Resumé af indkomne bemærkninger til Forslag til tillæg 05 til Kommuneplan 2017 og lokalplan 05.01.L12 Rekreativt område ved Hvidbjerg Strand samt udkast til Byrådets vurdering af disse

I forbindelse med den offentlige høring af Forslag til tillæg 05 til Kommuneplan 2017 og lokalplan 05.01.L12, har Varde Kommune modtaget bemærkninger fra følgende:

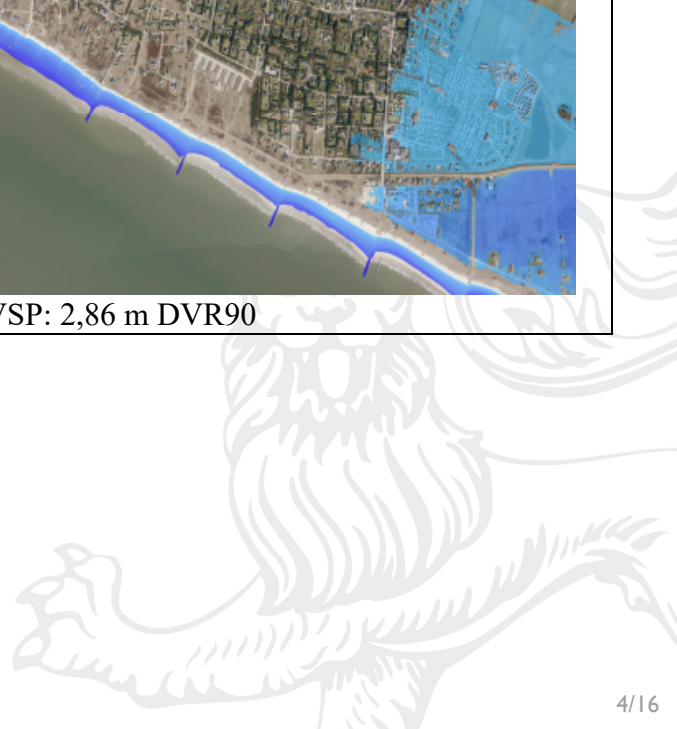
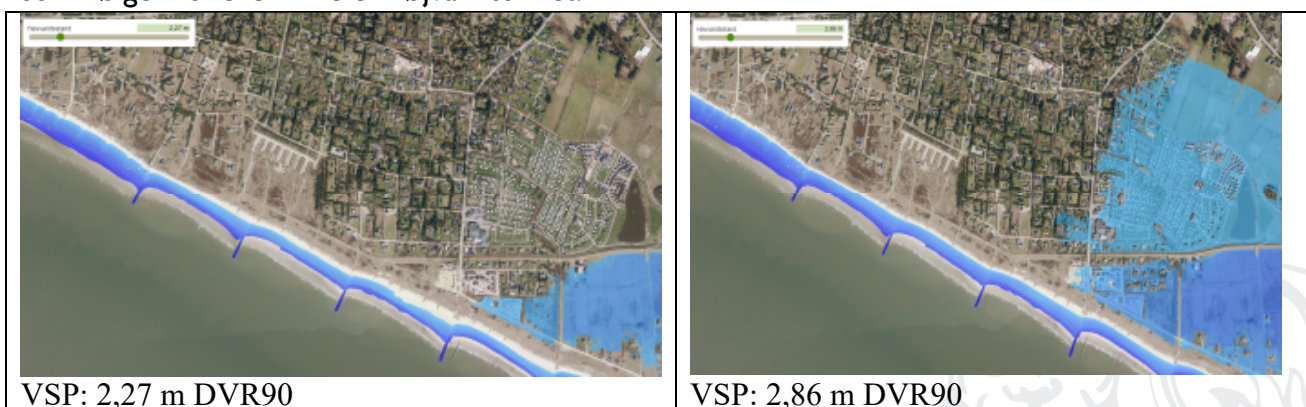
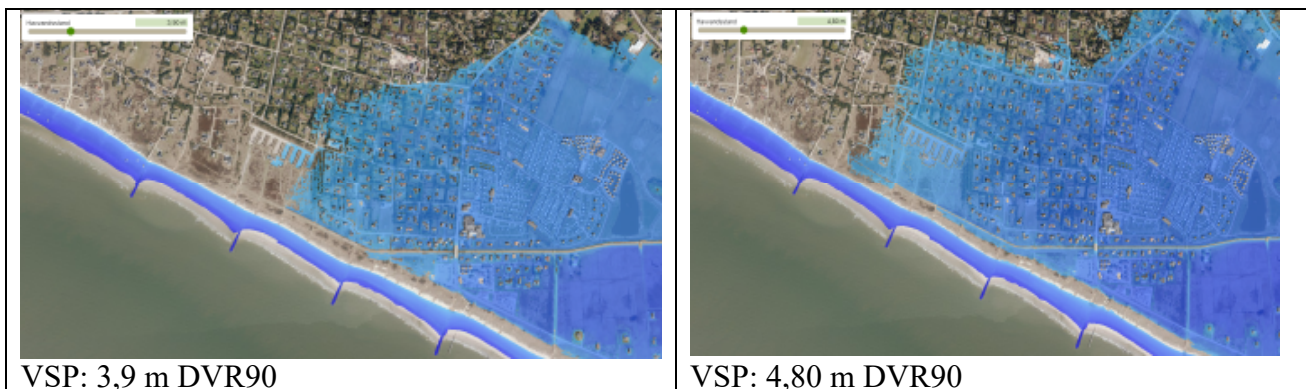
I høringssvar 2 påpeges det, at store dele af lokalplanområdet vil blive oversvømmet ved stormfloder som i 1981 og 1990, og at boardwalken i sådan en situation vil forsvinde.

I høringssvar 10 understreges det, at Oksby Diges bæreme til enhver tid skal kunne fungere som adgangsvej for Oksby Diges personel. "Anlæg, der potentielt vil kunne svække diget i en stormflodssituation, bør ikke sættes i værk."

I høringssvar 35 påpeges, at en sænkning af lokalplanområdets parkeringsplads kan medføre svækkelse af Oksby Dige.

I høringssvar 37 stilles spørgsmål til hensigten ved at bygge i områder, der er sårbare overfor oversvømmelser som følge af klimaforandringer.

I høringssvar 41 sættes spørgsmålstegn ved modstandsdygtigheden ved Det Blå Plateau og andre konstruktioner i tilfælde af stormflod. Bestemmelserne vedrørende konstruktioner som gyngestativer, læhegn, bænke m.m. bør præciseres, "så det fremgår, hvorledes den risiko, der er ved etablering af sådanne konstruktioner på sydsiden af diget imødegås".

Kysttilbagetrækningen er vurderet på baggrund af luftfoto fra 2017, 1999 og 1990. Kystlinjen i 2017 er markeret med en rød streg. Varde Kommune vurderer, at der på strækningen ikke er sket en kysttilbagetrækningen i perioden 1990 – 2017, hvilket skyldes kystsikring og sandfodring. Projektet forudsætter ikke etablering af kystbeskyttelse.

Det planlagte byggeri (Det Blå Plateau) skal sikres mod stormflod. Lokalplanområdet ligger i området mellem klitdiget, Oksby Dige og Oles Dige, hvor der i forvejen ligger et hotel og sommerhuse med tilhørende legestativer, træterrasser og lignende. Det er Byrådets vurdering, at realiseringen af lokalplanen ikke vil medføre en ændret risiko for beskadigelse af diget i en stormflodssituation.

Til vurdering af oversvømmelsesrisici af området, er der anvendt IT-værktøjet SCALGO. SCALGO viser, at havvandet allerede ved en kote på omkring 3,90 vil oversvømme området østfra. Det skyldes, at der ifølge den hydrologiske højdemodel er et vandløb, som løber under Oles dige, og som ifølge modellen ikke er højvandssikret.

Varde Kommune vurderer ud fra et forsigtighedsprincip, at der er risiko for, at området kan blive oversvømmet ved et havvandstand på over 2,8 m DVR90.
